INFORME INVESTIGACIÓN ESPECIAL

Gobierno Regional del Maule

**Número de Informe: 178/2016
20 de mayo del 2016**

INFORME FINAL DE INVESTIGACIÓN
ESPECIAL N° 178, DE 2016, SOBRE EL
PROYECTO “CONSERVACIÓN DE
SEÑALIZACIÓN Y DEMARCACIÓN AVENIDA
2 SUR, TALCA”.

Imagen N° 1: Flecha de incorporación, según numeral 3.4.3.6 del Manual de Señalizaciones de Tránsito.

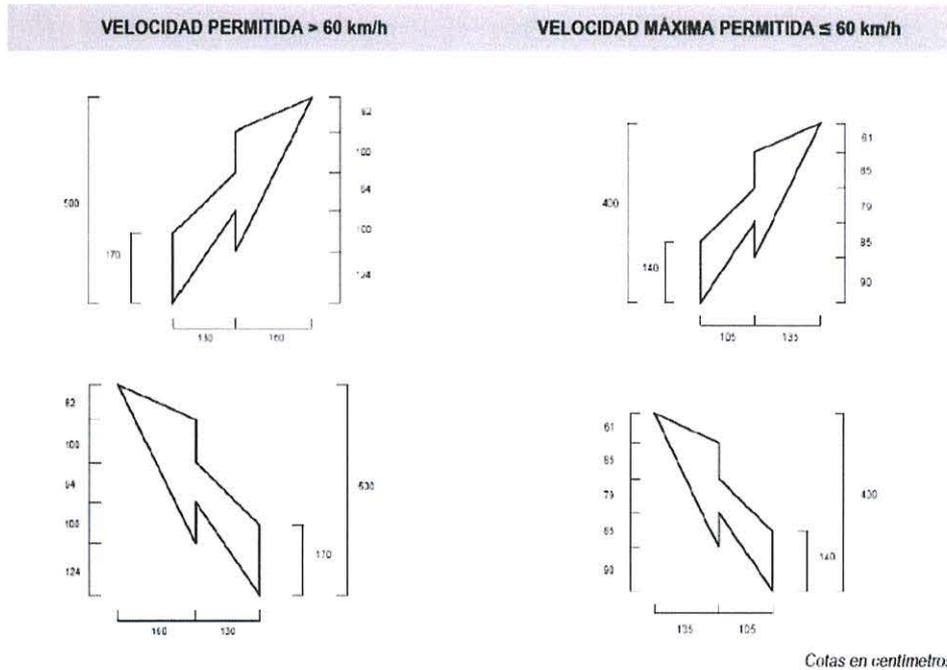
a) Flechas de advertencia de la proximidad de una vía exclusiva para buses, las que deben ser ubicadas a 15 y 30 m del inicio de dicha vía. Esta demarcación advierte que los vehículos deben abandonar la pista por la que circulan e incorporarse a la que apunta la flecha, esto según la definición general entregada en el numeral 3.4.3.6 y cuya gráfica se muestra en la figura 3.4 - 7 del Manual (anexo N° 1, imagen N° 1).

Al respecto, la SEREMITT precisa que dicha demarcación corresponde a flechas que deben ser utilizadas en pistas de aceleración y otras que similarmente desaparecen, por lo que concluye que la referencia utilizada para efectuar la observación no aplicaría a este proyecto.

En virtud de lo expuesto, procede mantener la objeción formulada, ya que, a diferencia de como parece entender el servicio, el elemento en cuestión debe estar presente en el diseño de una vía segregada para buses, según lo establece el literal d) del numeral 3.5.5 del Manual de Señalizaciones de Tránsito, graficándose aquello en la figura 3.5 - 5 Ejemplo Demarcación Vía Segregada Buses del mismo cuerpo normativo.

Imagen N° 2: Flecha de incorporación a Pistas de Tránsito Exclusivo, según el numeral 3.4.3.7 del Manual de Señalizaciones de Tránsito.

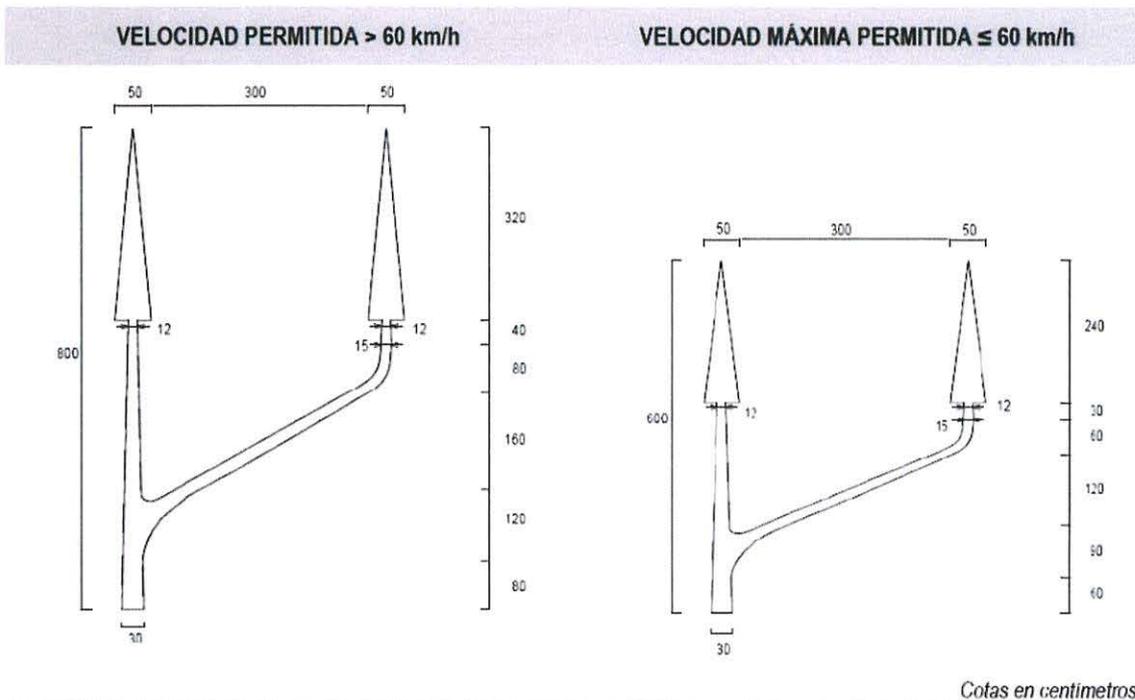
c) Flechas de incorporación a zonas mixtas, las cuales se detallan en el numeral 3.4.3.7 del Manual, y son aquellas que indican a los conductores de vehículos excluidos de circular por pistas de uso exclusivo, los lugares donde pueden incorporarse a éstas para realizar un viraje a la derecha, cuyo diseño es de acuerdo a lo graficado en la figura 3.4 - 8 del referido cuerpo reglamentario (anexo N° 1, imagen N° 2).

Acerca de esta materia, la SEREMITT manifiesta que las precitadas flechas fueron excluidas de los puntos intermedios de las pistas "solo buses", privilegiando el uso de flechas rectas y de viraje, dado que la magnitud de flujos en hora punta en la Avenida 2 Sur, genera longitudes de cola que harían imposible la incorporación de vehículos a la pista derecha para efectuar el viraje.

Dado lo expresado por el servicio, procede mantener íntegramente lo objetado, toda vez que los argumentos vertidos no resultan suficientes para revertir la observación, ya que éstos no se respaldan en alguna disposición normativa al efecto.

Es más, se advierte una contradicción entre el diseño del proyecto y la respuesta del servicio, dado que en el plano de la obra sí se consideró la demarcación de la línea segmentada para indicar las zonas mixtas de

tránsito vehicular en los puntos intermedios de las pistas, pero no fueron incluidas las flechas de incorporación acorde a lo establecido en la letra f) del numeral 3.5.5 del referido Manual.

Imagen N° 3: Elementos que componen una Vía Segregada Buses, según el numeral 3.5.5 del Manual de Señalizaciones de Tránsito.

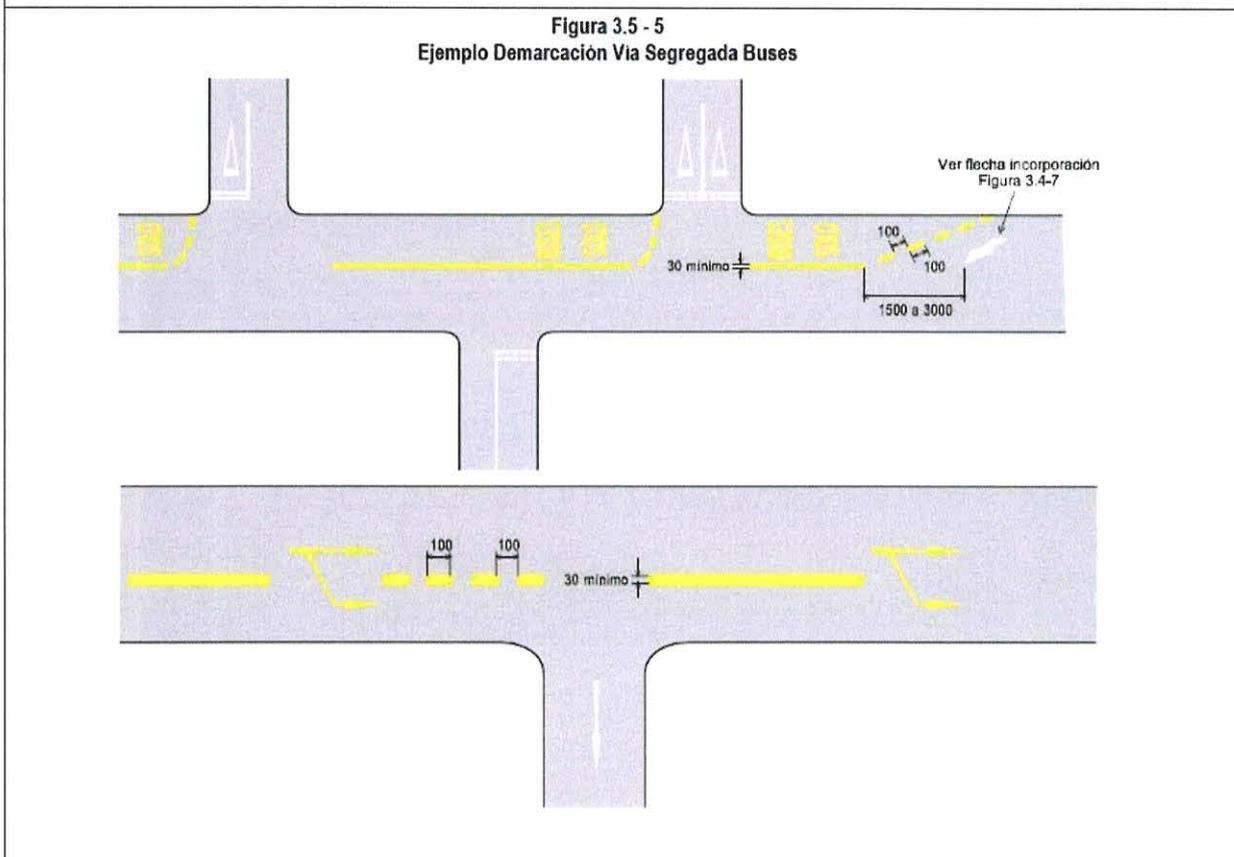
Finalmente, cabe señalar que la figura 3.5 - 5 del Manual (anexo N° 1, imagen N° 3), presenta un ejemplo que resume la demarcación que corresponde a una vía segregada para buses, en la cual es posible apreciar los elementos descritos anteriormente y que no están presentes en el proyecto en análisis, como ha sido representado en los literales precedentes.

El numeral 3.2 de las antedichas Bases Técnicas, precisa que para el proyecto las líneas de pista segmentada, las cuales sirven para definir las zonas de transición en la pista exclusiva de buses, se materializarían en color amarillo con un ancho de 0,15 m. No obstante, de acuerdo a lo indicado en la letra e) del numeral 3.5.5 del Manual, el ancho mínimo para este tipo de líneas es de 30 cm, con un patrón de 2 m y una relación demarcación brecha 1 a 1, tal como se muestra en la ya mencionada figura 3.5 - 5 del aludido texto normativo.

Imagen N° 4: Diseño de flechas especificado en proyecto, según numeral 3.9 de las Bases Técnicas.

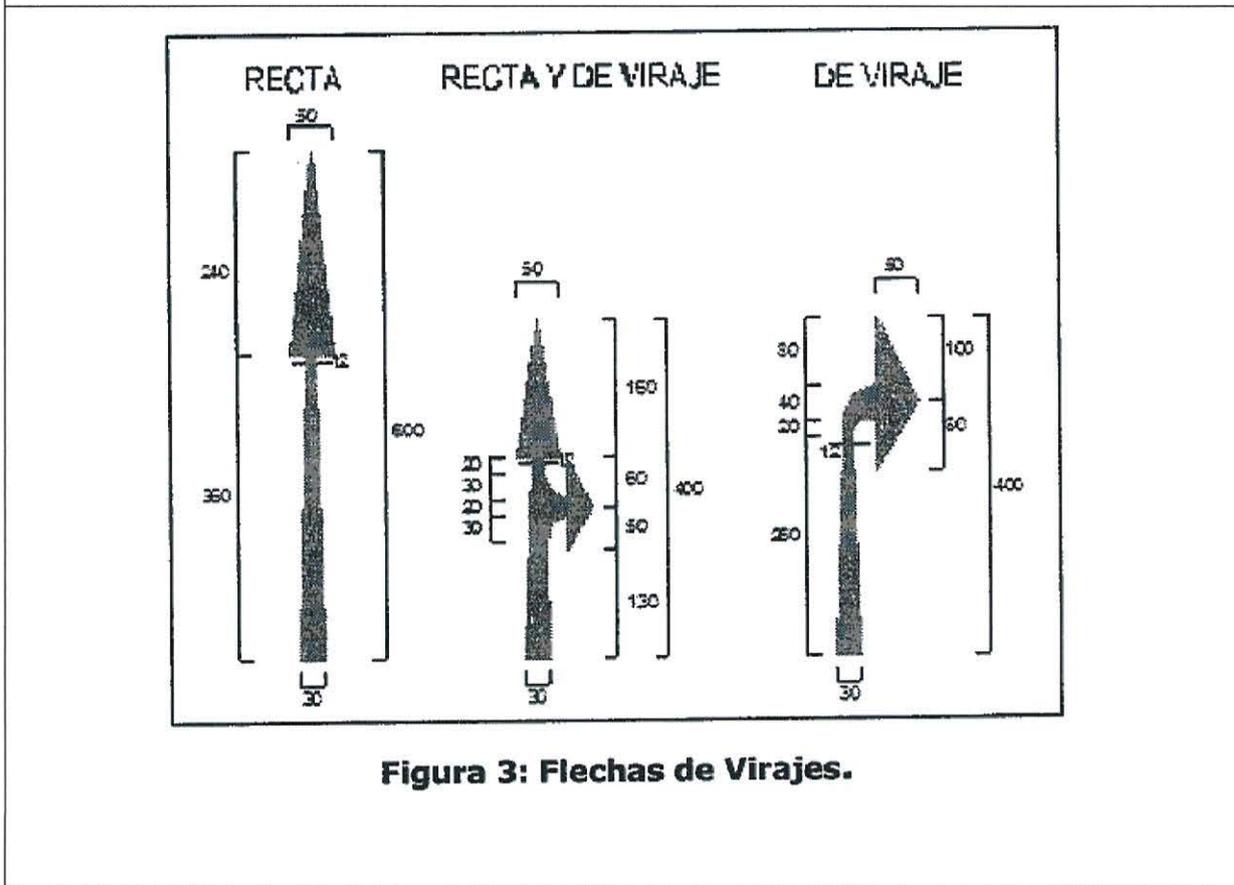
1.5. Ambigüedad en la determinación de las dimensiones de las flechas

Pese a lo expuesto, procede mantener la observación formulada, por cuanto los argumentos esgrimidos por la SEREMITT no tienen un sustento normativo que los avale.

Fotografía N° 1 - 16/03/2016: Instalación de demarcación elevada luminosa sobre línea prohibido estacionar.

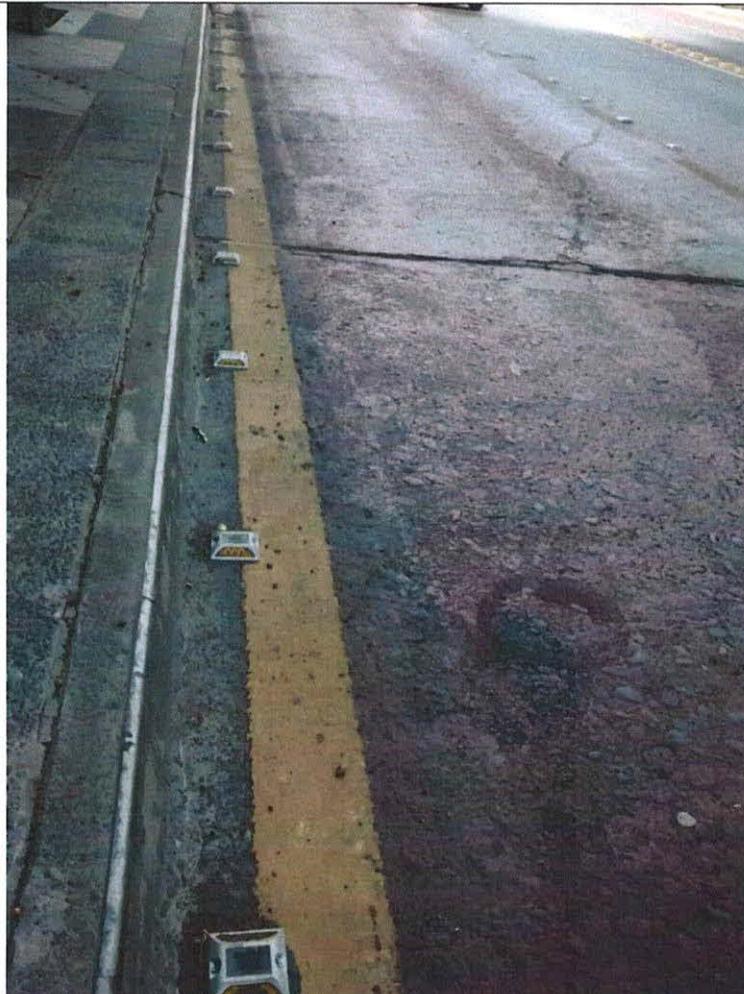
Pues bien, precisado lo expuesto, cabe observar que las tachas luminosas proyectadas e instaladas al borde de las soleras de la Avenida 2 Sur, sobre la línea que dispone la prohibición de estacionar (anexo N° 2, fotografía N° 1), contravienen lo previsto en el numeral 3.2.6.1, del Manual de Señalizaciones de Tránsito, donde se establece que las líneas de prohibición de estacionamiento son aquellas que indican la prohibición de estacionar a lo largo de un tramo de vía; son continuas, amarillas y se ubican junto al borde de la calzada o en la solera cuando ésta existe, agregando, en su apartado final, que éstas líneas no deben ser reforzadas con demarcación elevada, entendiéndose por esta última, entre otras, tachas como las instaladas en la especie.

Sobre el particular, la SEREMITT, a través del oficio de respuesta remitido por el GORE, sostiene que en primer lugar las señales horizontales o marcas efectuadas sobre la superficie de la vía pueden utilizarse individualmente o en conjunto a otros medios de señalización, en este caso la demarcación aludida se encuentra acompañada por la indicación de "Prohibido Estacionar".

Pese a lo expuesto, procede mantener la observación formulada, por cuanto los argumentos esgrimidos por la SEREMITT no logran justificar el incumplimiento objetado por esta Contraloría Regional, ya que necesariamente dichas explicaciones deben armonizar con la normativa atinente a la materia, lo que no ocurre en la especie, máxime considerando que el numeral 3.2.5.1 del Manual, establece en relación a las líneas de borde de calzada continua, que en caso de ser reforzadas con demarcación elevada, ésta debe ser roja cuando se trate de bordes de calzada que no deben ser sobrepasados en ninguna circunstancia, y no se recomienda instalarlas sobre la línea de borde de calzada, por lo cual las tachas luminosas especificadas en el diseño y posteriormente instaladas en el proyecto, tampoco encuentran sustento en la normativa que rige las señalizaciones de tránsito, toda vez que las cuestionadas demarcaciones se colocaron sobre la línea de borde de calzada y son de color amarillo.

Fotografías N° 14 - 02/02/2016: Seguridad vial, ausencia de señalizaciones transitorias de advertencia.

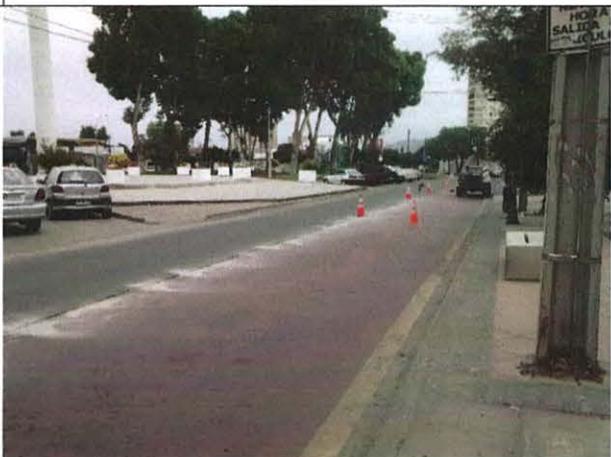
Al efecto, corresponde observar que, de la revisión efectuada, no consta que la empresa constructora haya presentado el referido plan de seguridad vial exigido según la normativa expuesta.

Acerca de este aspecto, el servicio manifiesta en su respuesta que la empresa contratista ingresó el referido plan en la Municipalidad de Talca, al momento de solicitar el permiso de ocupación de Bien Nacional de Uso Público.

No obstante lo explicado, en consideración a que no se aportan mayores antecedentes, procede mantener la observación formulada, hasta que se verifique documentalmente la existencia del Plan de señalización y medidas de seguridad, hecho que será corroborado en una futura visita de seguimiento que se efectúe al presente informe final.
